SN-B01.1855N-BG201026-01

<b>设计变更(补充) 通知单</b>		项目名称	洛阳开元壹号60#地块项目	
		建设单位	洛阳浩德鑫置地有限公司	
项目编号	B01.1855N	专业	幕墙(门窗)	
被修改版号	A1.0	修改日期	2020年10月26日	
被修改图号	1F、15F和24F门变更			
<b>变更(补充)内容:</b>				
20201026-1F、15F和24F门变更:				
根据甲方要求,现对本项目1F、15F和24F相关门做出如下变更调整:				
1、北立面首层10~9轴增加两樘地弹门,9~8轴原地弹门向东移动1.35m,详见附图MBG-001;				
2、东塔楼15层14轴交D轴处的门与烟道冲突,需要北移2.7m,移动后位置原开启扇与此门交换位置,详见附图MBG-002;				
3、西塔楼24层12轴交1/H轴房间阳台门正对烟道,需北移1.36m,详见附图MBG-001。				
会 签 栏	设计、修改人	 袁仰贵	弗思特工程咨询有限公司 2020年10月26日	业主确认
	项目经理	吴思宇		
	项目总监	杨莲

## 1F、15F 和 24F 门变更拆除施工方案

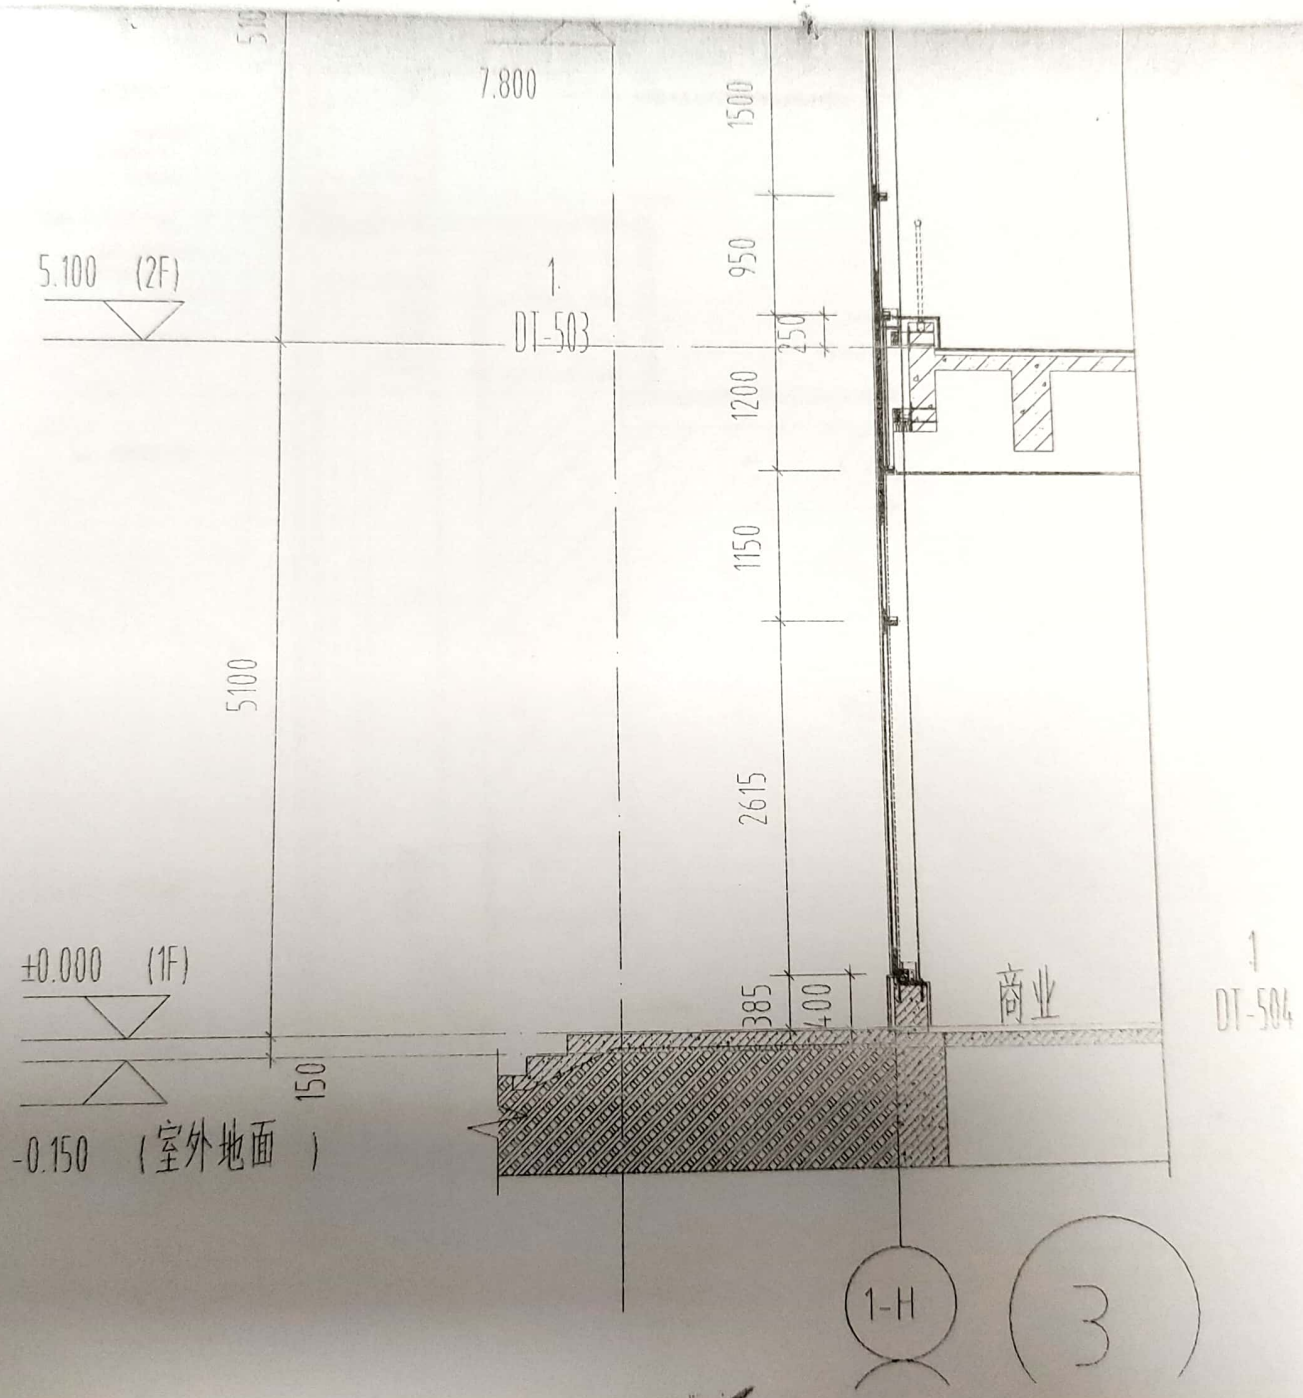
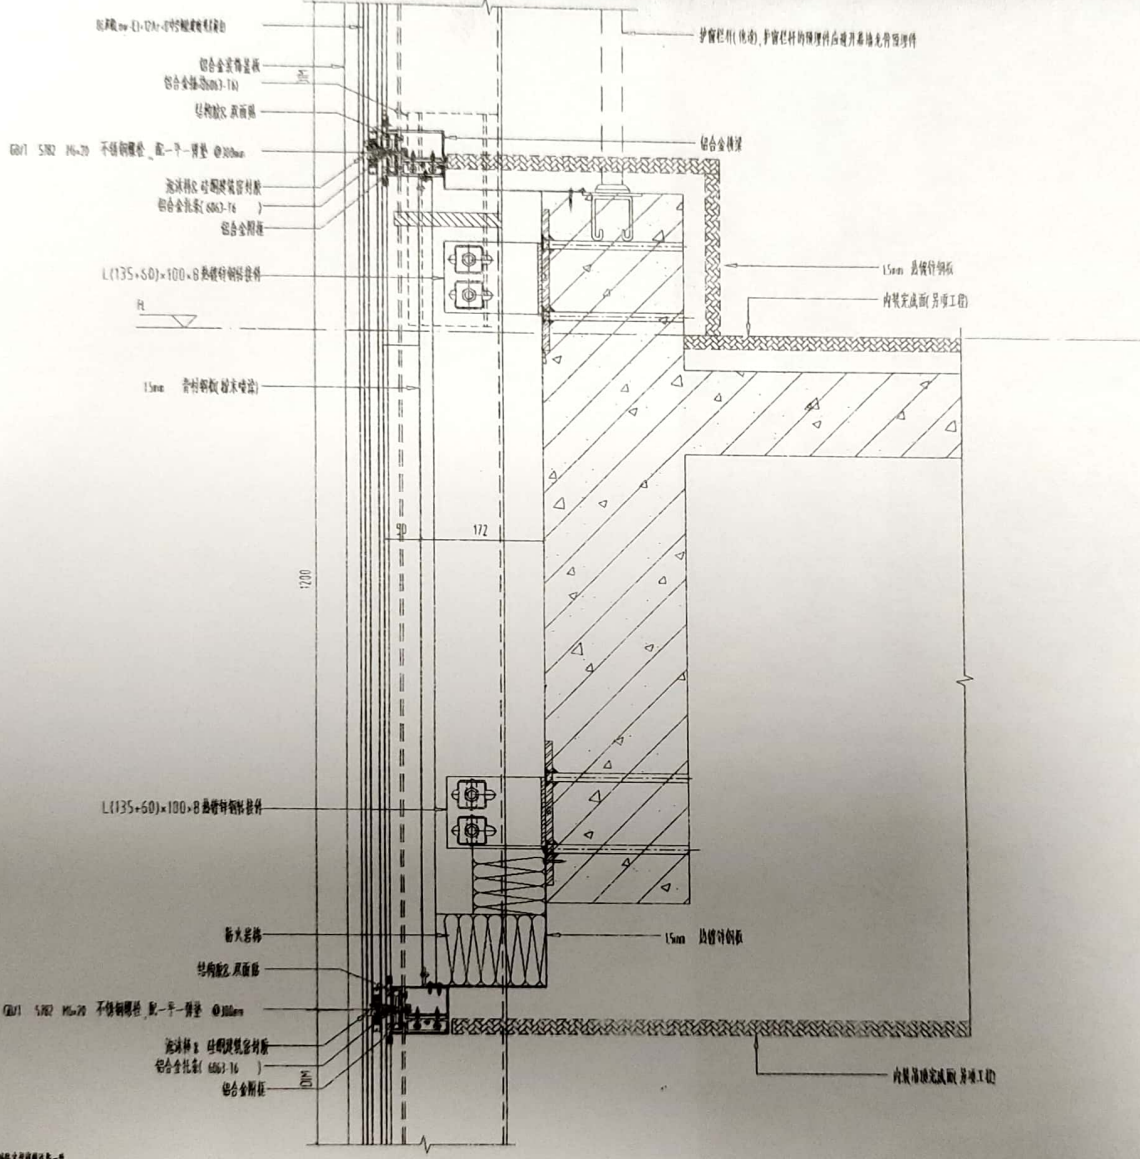
工程部：此方案可行，相应工程量以实发生，据实结算。

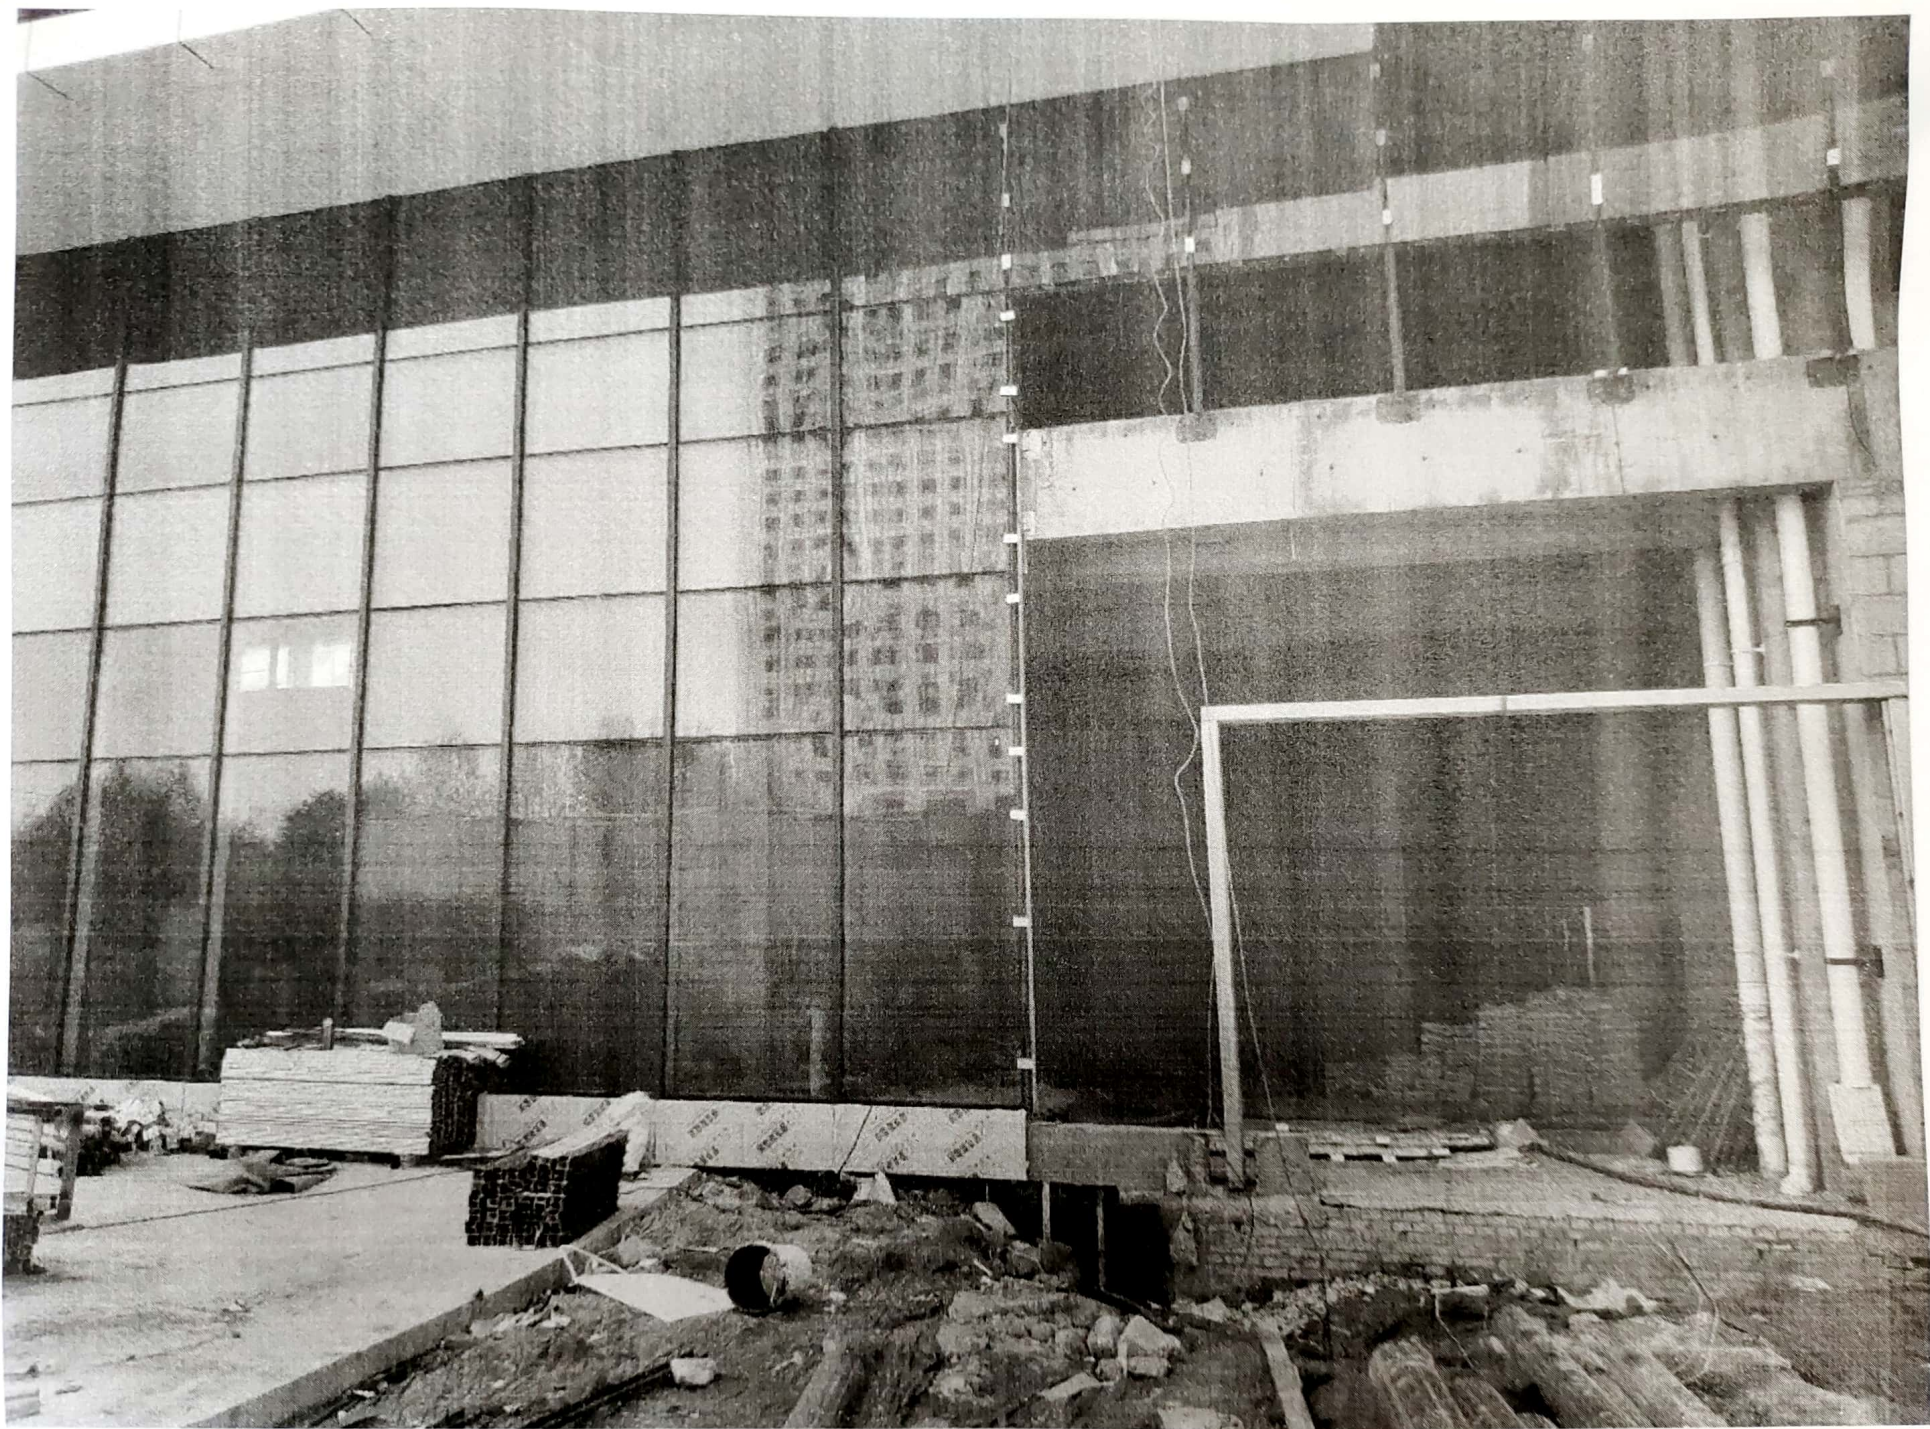
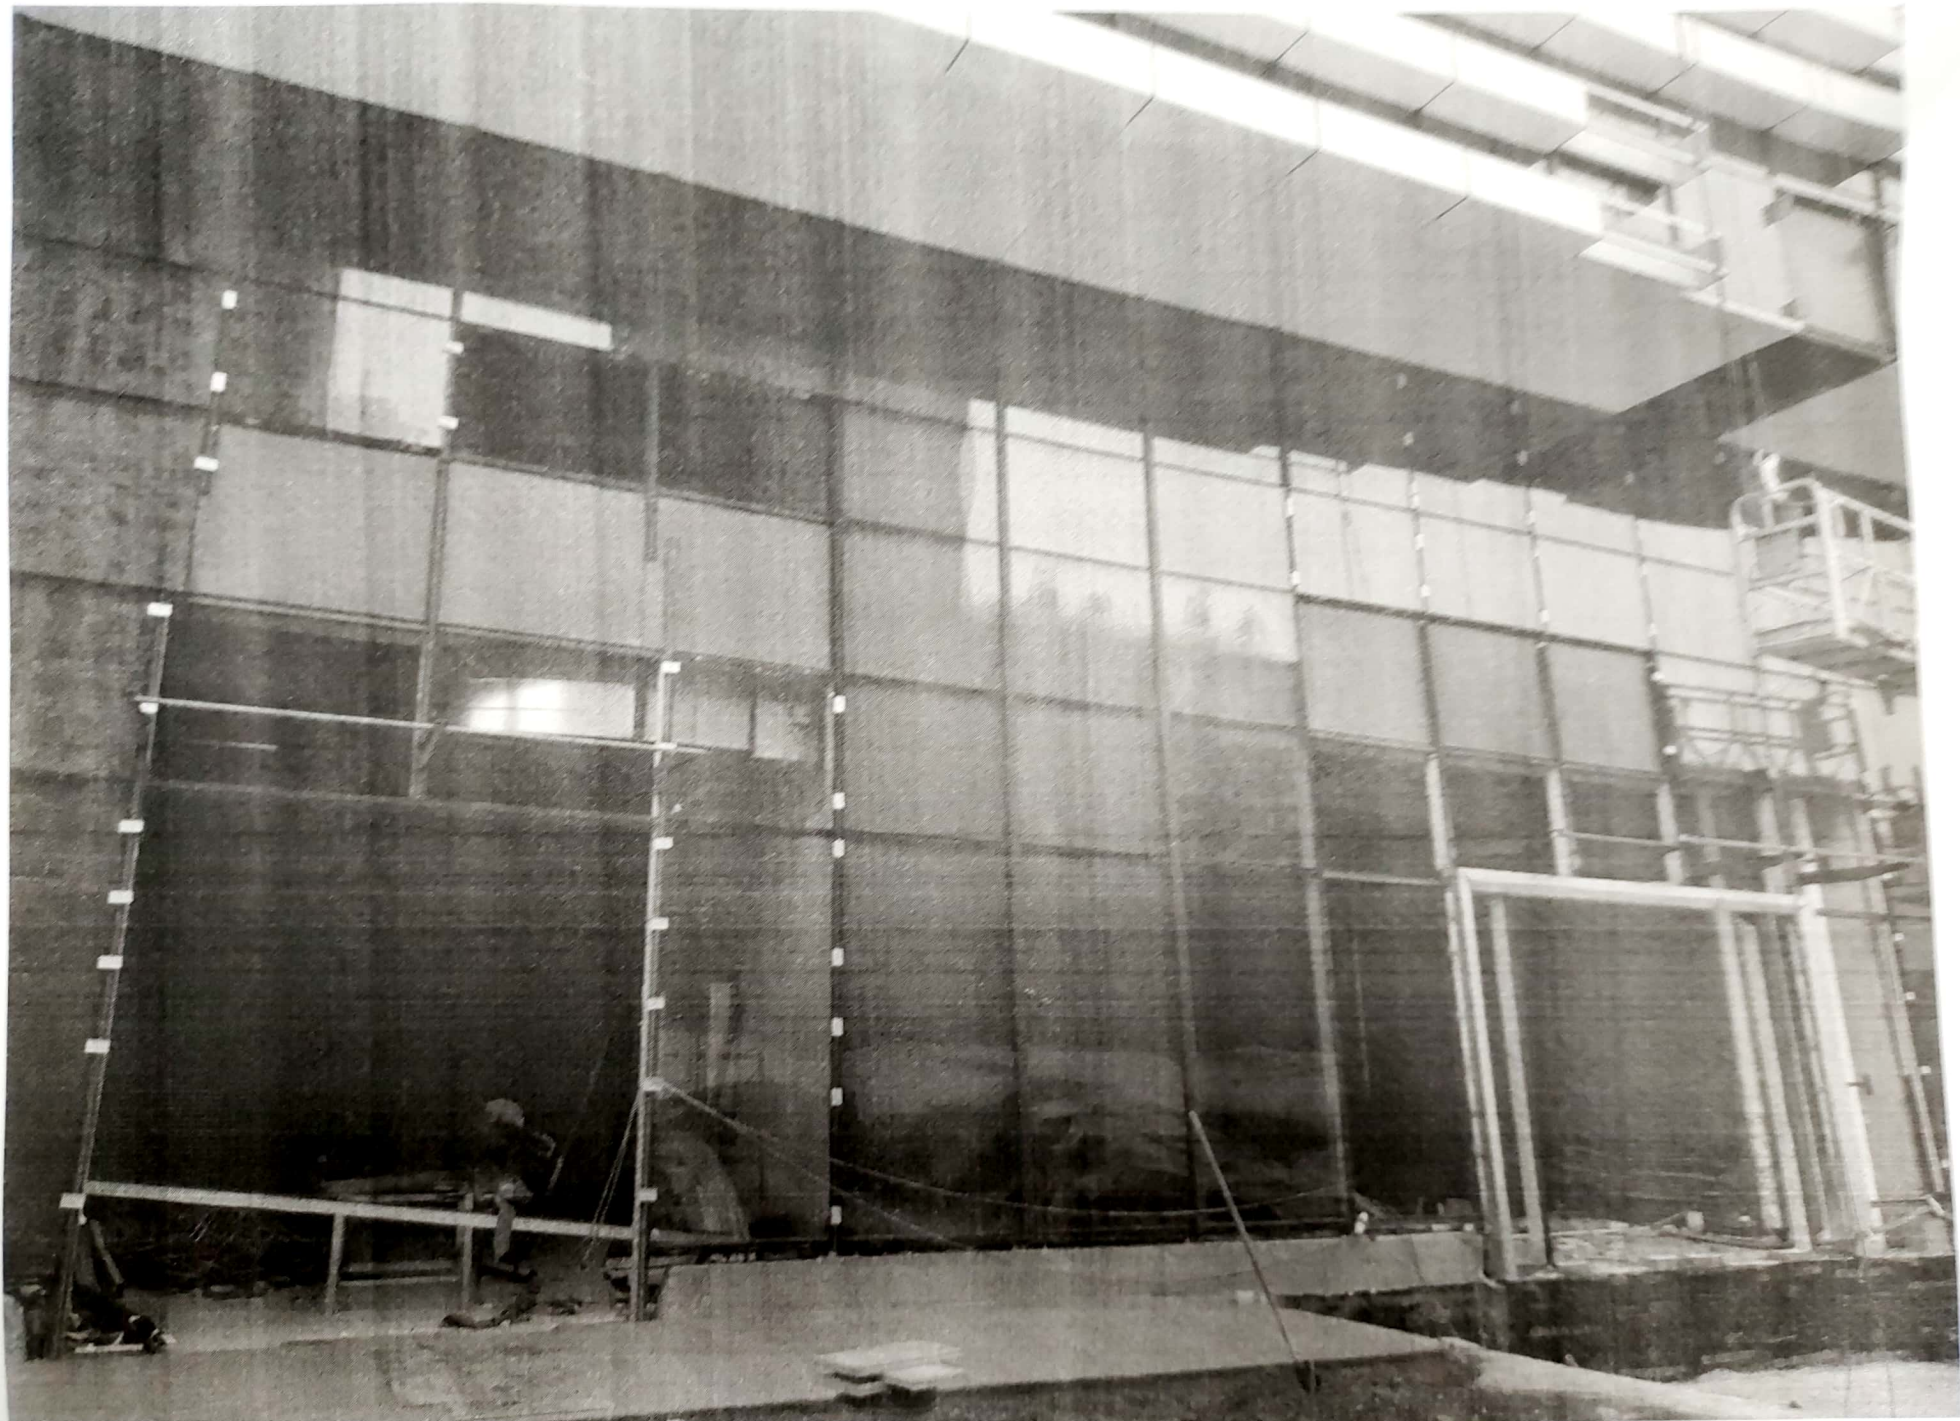
(2) 拆除原因：因门向东移位 1.35m，东侧已施工完成的铝合金立柱需拆除，换成不锈钢门套钢材，因铝合金立柱高度为 4.938m，立柱下端通过钢套芯连接至地面，上端通过铝合金插芯连接，需将上端铝合金插芯及下端钢套芯同时去除。其中上端第四块玻璃因需拆除铝合金套芯，导致横梁需要拆除玻璃无法固定，所以每一个分格上端的第四块同样需要拆除。详见变更图纸 MBG-001 墙身大样图 SE-001-3。

根（立柱高度 4.938m），拆除后需在铝合金立柱内增加通长钢插芯，然后重新立立柱。因铝合金立柱高度为 4.938m，立柱下端通过钢套芯连接至地面，上端通过铝合金插芯连接，需将上端铝合金插芯及下端钢套芯同时松动去除。其中上端第四块玻璃因需拆除铝合金套芯，导致横梁需要拆除玻璃无法固定，所以每一个分格上端的第四块同样需要拆除。下端已施工完成的收口铝板，同样需要拆除。详见变更图纸 MBG-001 墙身大样图 SE-001-3。
